川内原子力発電所1, 2号炉 運転期間延長認可申請に係るヒアリング
コメント反映整理表<共通事項>

資料-3

2023年8月2日 九州電力㈱

川内1, 2号炉-共通事項-25

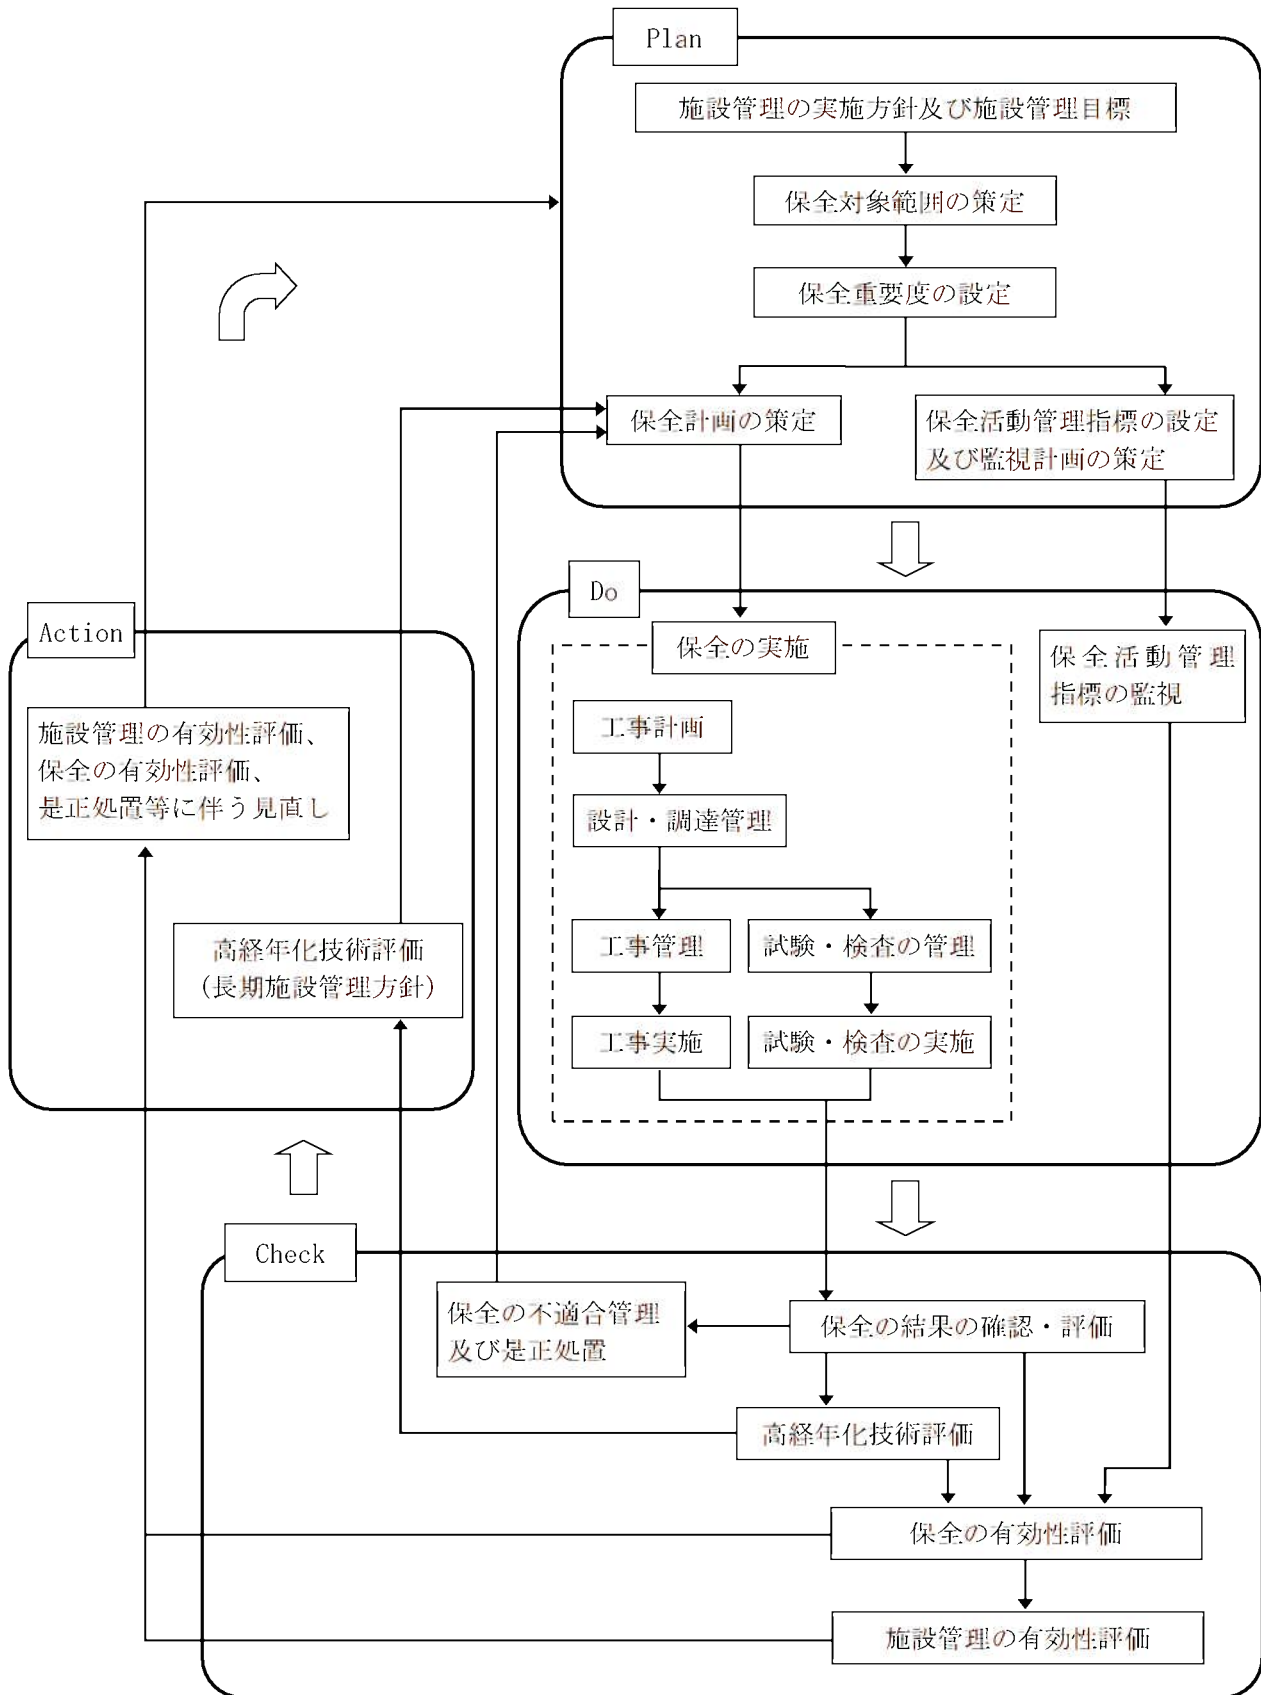
タイトル	「川内原子力発電所の施設管理の概要」のフローの中に、高経年化技術評価をインプットとして追記するか検討し、必要であれば反映すること。
説明	「川内原子力発電所の施設管理の概要」のフローの中に、高経年化技術評価をインプットとして追記する。 詳細について次ページに示す。
